Zeitschrift: Schweizerische Bauzeitung
Herausgeber: Verlags-AG der akademischen technischen Vereine
Band: 75/76 (1920)
Heft: 19

Wettbewerb für ein Bankgebäude in Luzern der Schweizerischen Nationalbank.

Wettbewerb für die Schweizer Nationalbank in Luzern.

VI. Rang, Entwurf „Heute baumöglich“. — Erdgeschoss 1:400.

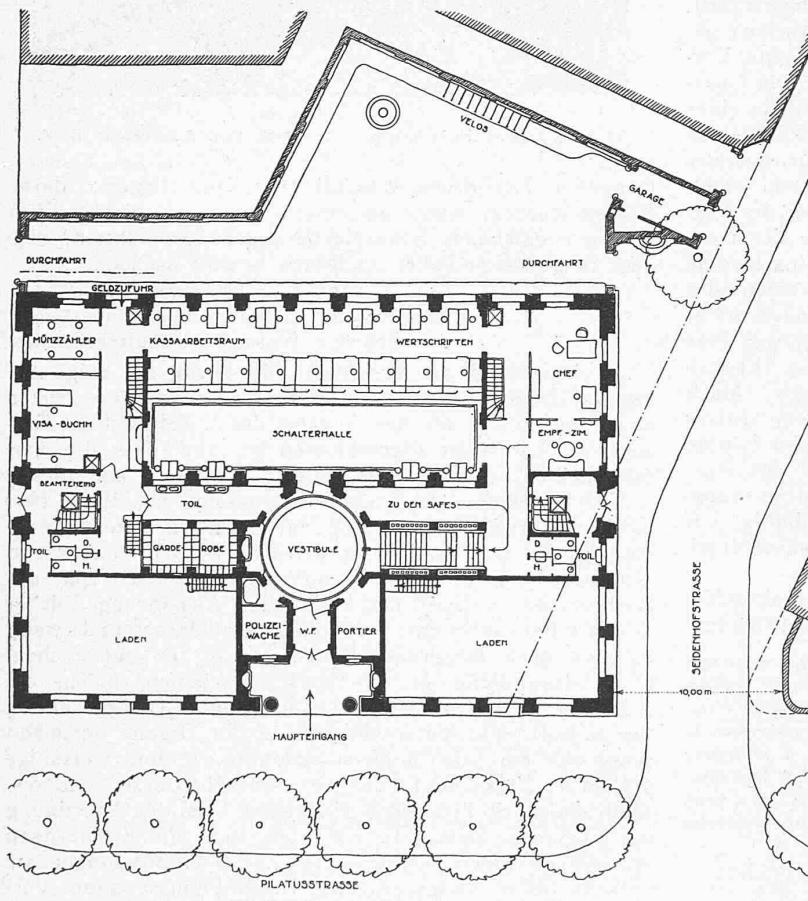
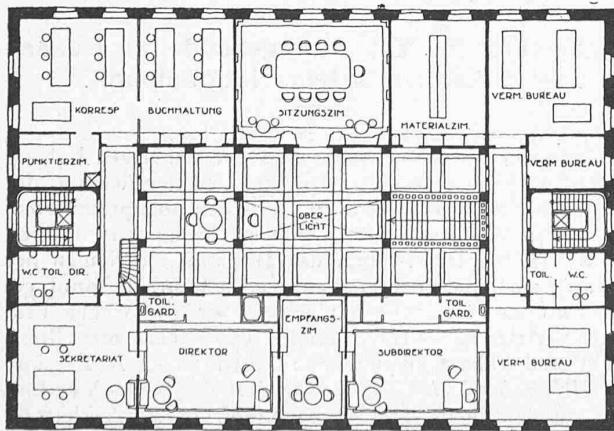
Motto: „Heute baumöglich“. Das Bestreben nach Erreichung eines möglichst kleinen Baukubus ist bei diesem Projekt vorherrschend und anzuerkennen, hat aber zu kleinlichen, engen und unbefriedigenden Dispositionen geführt. Der Platz bei der Einmündung der Seidenhofstrasse wird mit den bestehenden, nördlich liegenden Bauten unschön abgeschlossen und deshalb immer unbefriedigend wirken. Die Durchführung einer Parallelstrasse zur Pilatusstrasse ist kein Bedürfnis.

Der Raumfolge vom Haupteingang zur Schalterhalle fehlt eine schöne Wirkung. Die Schalterhalle wird auf der West- und Ostseite durch die eingebauten Treppenhäuser und Garderoben in der Beleuchtung sehr beeinträchtigt. Die schlecht disponierte Haupttreppe mündet im Obergeschoss auf enge und kleinliche Korridore.

Die hufeisenförmige Ausbildung des Baues in den Obergeschossen ist sparsam und in gewissem Sinne anerkennenswert. Die westliche und östliche Hoffassade hat jedoch im Erdgeschoss keine Unterstützung. Die Wohnetagen leiden an langen und unerfreulichen Korridoren.

Ganz unzulässig ist die Art, wie das Speisezimmer für das Personal im Dachstock vorgesehen ist; es kann nur vom Wohnhauseingang über die ganze Wohntreppe hinauf und oben durch einen langen Korridor erreicht werden.

Das Äußere wird durch den vortretenden Mittelteil an der Pilatusstrassenfassade beeinträchtigt; ebenso können die Dachformen nicht befriedigen. Der auffallend kleine Baukubus von $13\,934 \text{ m}^3$ ist auf Kosten einer klaren Disposition und genügender Dimensionierung der Kommunikationen erreicht worden.

I. Stock, 1:400. — Angekaufter Entwurf „S. N. L.“; Verfasser Stadtbaumeister Hermann Herter in Zürich.

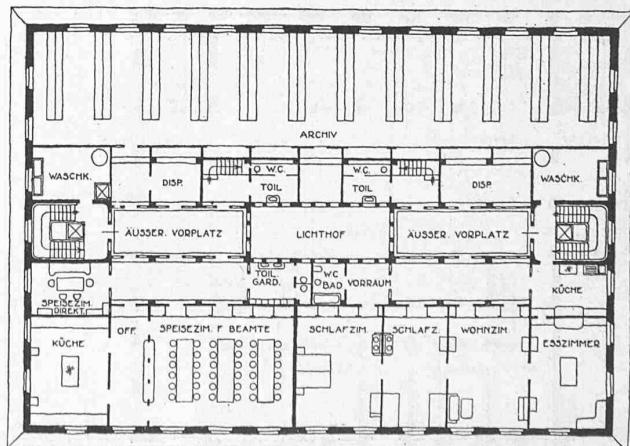
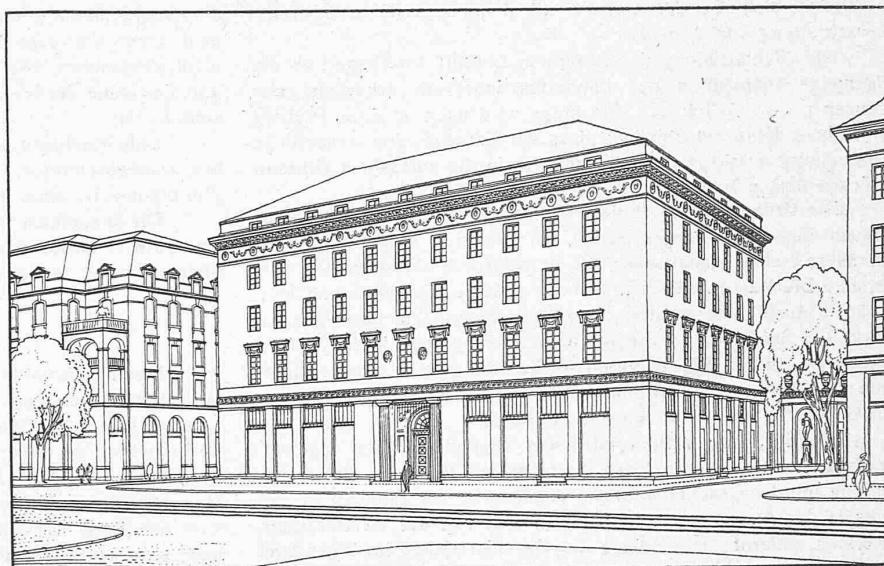
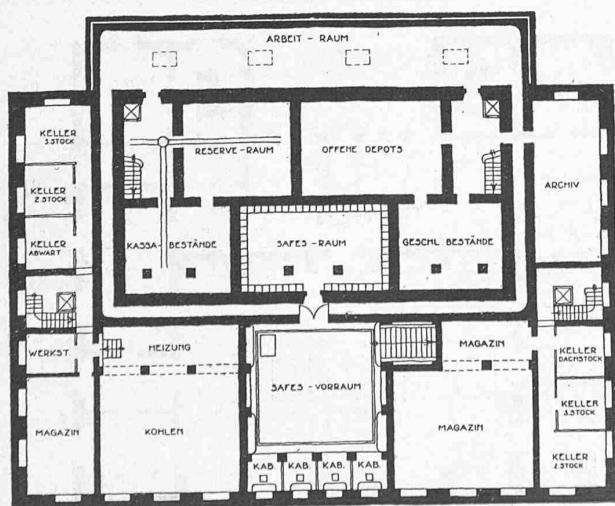
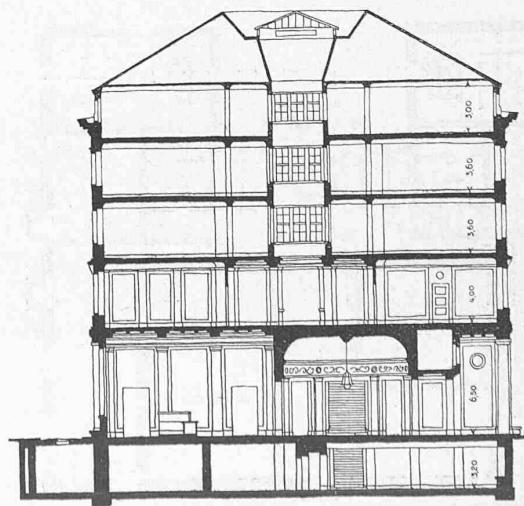
Motto: „S. N. L.“ Die Baulinie wird an der Ecke Pilatus-Seidenhofstrasse um etwa 6 m überschritten, weshalb das Projekt von der Honorierung und Prämierung ausgeschlossen werden muss.

Der Entwurf zeichnet sich durch sehr klare und zweckmäßige Organisation im Innern und Äußeren aus. Von der Pilatusstrasse ist in der Mittelaxe eine schöne Folge von Räumen, als Vorhalle,

Windfang, Vestibule und Schalterhalle angeordnet. Die Schalterhalle hat nur Nordlicht, könnte aber durch Weglassen der Seitenwände bis zu der Ost- und Westfassade ausgedehnt und dadurch genügend mit Sonnenlicht versehen werden. Durch Abtrennung des Publikumraumes mit Säulen oder Pfeilern längs den Schalterwänden würde die Ausbildung dieses Bauteiles mit den Obergeschossen in bessere konstruktive Beziehung gebracht.

Die Läden können allenfalls leicht in den Bankbetrieb einbezogen werden. Die Zugänge zum Untergeschoss liegen praktisch und dessen Tresoranlage und übrige Einteilung ist zweckmäßig. Die Haupttreppe führt in schöner Weise zu einer oben Verkehrshalle, an welcher alle Bureaux übersichtlich plaziert sind. Die beiden Wohntreppen münden auf der zweiten und dritten Etage in sehr komfortabel angeordnete herrschaftliche Wohnungen, bei denen unschöne Korridore vermieden sind. Den Wohnungen mangeln Office und genügende Nebenräume für die Küchen. Die Zimmer sind zum Teil zu gross dimensioniert. Im Dachstock ist das Speisezimmer für das Personal geschickt angeordnet und gut mit den Bankgeschossen verbunden. Die Raumabmessungen sind im allgemeinen etwas zu gross geraten.

Das Äußere wirkt einfach und vornehm und erfordert durchaus nicht ein teures Hausteinkmaterial, sofern dies aus Spar- samkeitsrücksichten vermieden werden will. Die Pilatusstrassen- Fassade könnte durch Weglassen der Schaufenster noch gewinnen. Ob die Garage, welche an der Nachbarmauer geschickt mit einem

Brunnen kombiniert ist, nach den Bauvorschriften ausführbar ist, müsste erst festgestellt werden. Baukubus: $21\,267 \text{ m}^3$.

Untergeschoss 1:400. — Angekaufter Entwurf „Der Arbeit das Licht“; Architekten Armin Meili & Meili-Wapf in Luzern. — Erdgeschoss 1:400.

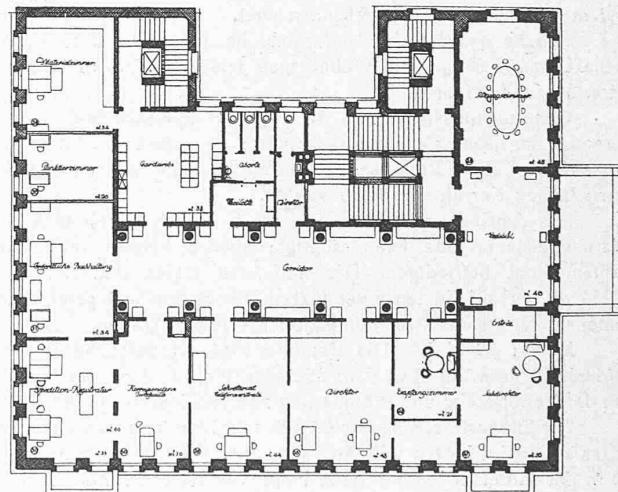
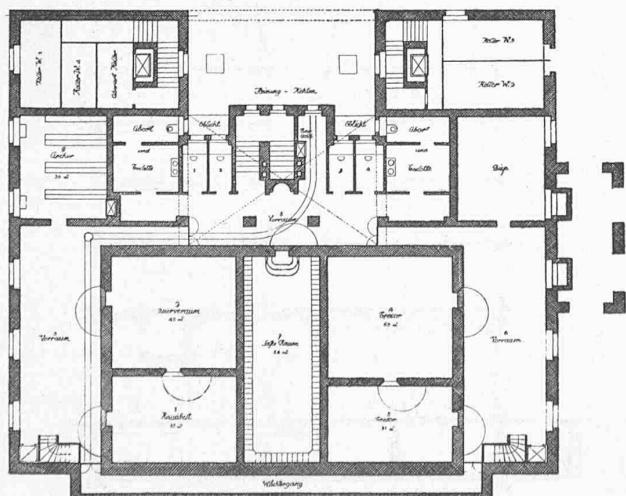
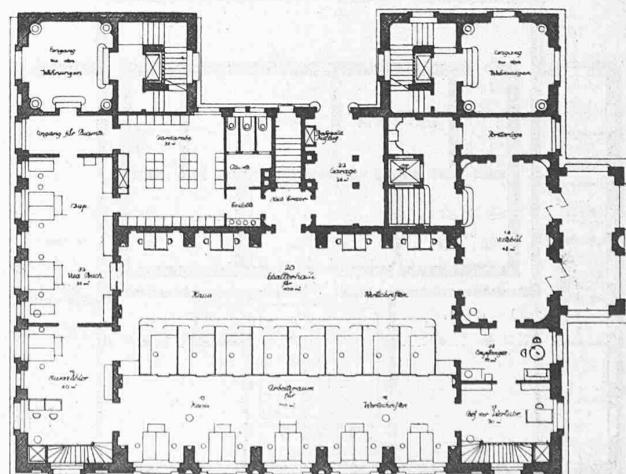
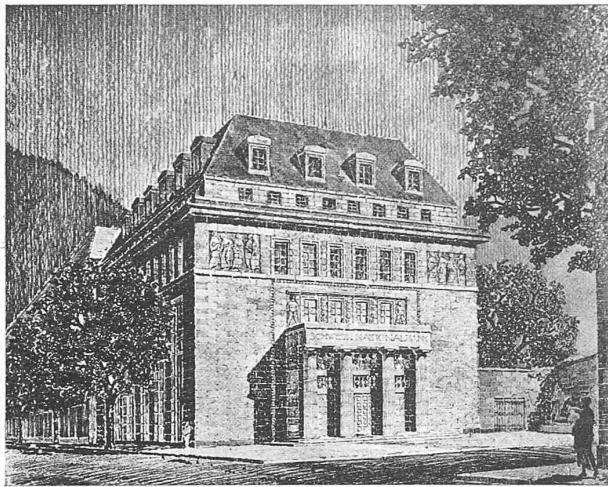
Motto: *Der Arbeit das Licht.* Der Entwurf stützt sich auf zwei Programmüberschreitungen; einmal steht die Südfront nicht wie verlangt auf der Baulinie (der Bau ist um 2,50 m zurückgerückt, zu welchem Verfahren keine Notwendigkeit vorliegt) und zum zweiten überschreitet der Bau die festgesetzte Baulinie an der Seidenhofstrasse an zwei Stellen (bei der Südfront und beim Vorbau). Würde man die Südfront dieses Projektes auf die Baulinie stellen, so ergäbe sich an der Ostseite (Seidenhofstrasse) eine Grenzüberschreitung von 2,80 m.

Die Nichterfüllung des Programmes führt zur Frage, ob die allgemeine Disposition des Entwurfs innerhalb der gegebenen Grenzen noch möglich ist. Die Frage wird nach reiflicher Prüfung der Anlage dahin entschieden, dass der Entwurf eine wesentliche Umarbeitung erfahren müsste, wenn er in die zulässigen Grenzen zurückgerückt würde.

Die Grundidee des Projektes liegt in der Disposition einer grossen Kassenhalle gegen Süden, an die sich rechts und links schmälere Trakte anschliessen, die nordwärts als Flügelbauten vorstehen. Die Kassenhalle würde noch bessere räumliche und konstruktive Ausbildung erhalten, wenn den Fassadenpfeilern entsprechend die Schalterhalle von den Geschäftsräumen durch Stützen abgetrennt würde. Die letzteren würden dadurch in direkte räumliche Beziehung zum Vestibule treten und die Raumverhältnisse in den Geschäftsräumen würden nur gewinnen.

Für die Wertschriften ist keine besondere Halle angelegt. Empfangszimmer und Chef der Wertschriften liegen in guter Verbindung mit den Geschäftsräumen, dagegen ist der Eingang zu den Safes in der Axe der Schalterhalle zu weit von der Wertschriften-Abteilung entfernt. Die Anlage der Geschäftsräume im Westflügel des Einganges und Garderobe für Angestellte, sowie der Hinter-

treppe, die auf der gegenüberliegenden Seite ein Pendant hat, ist gut. Dasselbe lässt sich indessen von der Haupttreppe nicht sagen. Das Treppenhaus liegt versteckt und die Ausmündung in der ersten Etage ist ganz unstatthaft.

Der Keller ist im allgemeinen gut organisiert. Der Vorraum für das Publikum ist zwar etwas eng und durch Pfeiler verstellt, dagegen erhalten die Kabinen direktes Licht von Norden. Die Vorräume zu den Tresors sind etwas reichlich geraten.

Im Zwischengeschoss sind Abwartwohnung, Clearing und disponibile Räume gut untergebracht, dagegen sind die Räume über dem Chef und dem Empfangszimmer der Wertschriftenabteilung nicht ausgenutzt. Die allgemeine Disposition des Obergeschosses mit Ausnahme der Treppe wäre gut. Die Bureaux an der Südfront sind zu tief.

Unbefriedigend sind die Aufteilungen der Wohnnetagen und des Dachgeschosses. Die Reihung der viel zu tiefen, schmalen Wohnräume ist ohne jeden Reiz durchgeführt.

Die in schönen Verhältnissen gehaltenen Fassaden versprechen eine gute kubische Wirkung. Sie können nur gewinnen, wenn die Bildhauerarbeit reduziert wird. Baukubus $19\,500 \text{ m}^3$.

I. Stock 1:400. — V. Rang, Entwurf „Valuta“. — Arch. Emil Vogt in Verbindung mit Arch. H. v. Tetmajer, Luzern. — Erdgeschoss 1:400.

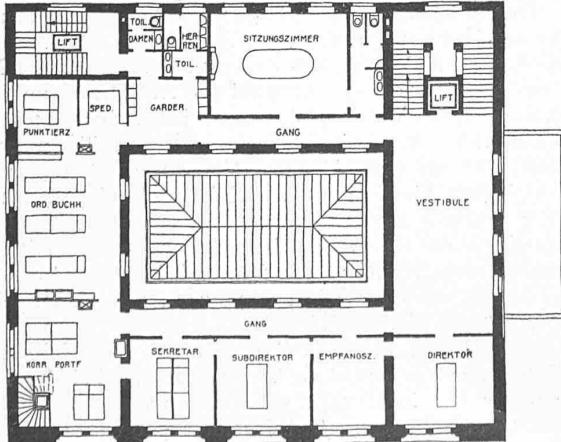
Motto: „*Valuta*.“ Der Verfasser hat versucht, in einer klaren, reckteckigen Form, unter Ausnutzung der grössten Breiten- und Tiefendimensionen, das Programm zu erfüllen. Das Hauptmoment des Entwurfes liegt in dem zentralen Lichthof über der Schalterhalle. Wenn auch die konstruktive und architektonische Durchbildung dieses zentralen Lichthofes gut ist, so zeigen sich doch im einzelnen sehr viele Mängel. Vor allem machen sich gewisse Schwierigkeiten geltend mit Bezug auf richtige Verteilung und Benützung des gegebenen Raumes (Vestibule, Treppenhaus, Vorplatz im I. Obergeschoss, welcher wertvolle Raum als verloren zu betrachten ist). Der nördlich der Schalterhalle gelegene Kassaraum ist schlecht beleuchtet; die Einbauten südlich der Schalterhalle führen zu Unklarheiten in der Raumwirkung der Geschäftsräume.

Der Zugang vom Erdgeschoss zu den Safes-Räumen liegt zu weit ab von der Wertschriften-Abteilung. Die Entwicklung der Wohntreppe in den oberen Etagen ist unverständlich. Die Wohnräume in den oberen Etagen haben eine schematische Aufteilung an langen, gebrochenen Korridoren.

Die Grundlage für eine gute architektonische Wirkung des Äußeren wäre durch den klaren

Kubus gegeben, ist aber nicht benutzt worden. Die Behandlung der verschiedenen Fassaden, insbesondere der Eingangsfassade einerseits und der Süd- und Westfassade andererseits, ist nicht übereinstimmend; die Einführung der $2\frac{1}{2}$ Geschosse umfassenden Pilasterordnung verlangt einen darauf sitzenden Architrav; die Abschnürung des obersten Wohngeschosses ist keine glückliche Idee, weil die Verhältnisse des ganzen Baues beeinträchtigt werden.

Der Entwurf weist einen geringen Rauminhalt auf ($17\,700 \text{ m}^3$), würde sich also damit neben die andern auf Sparsamkeit ausgehenden Projekte stellen können.
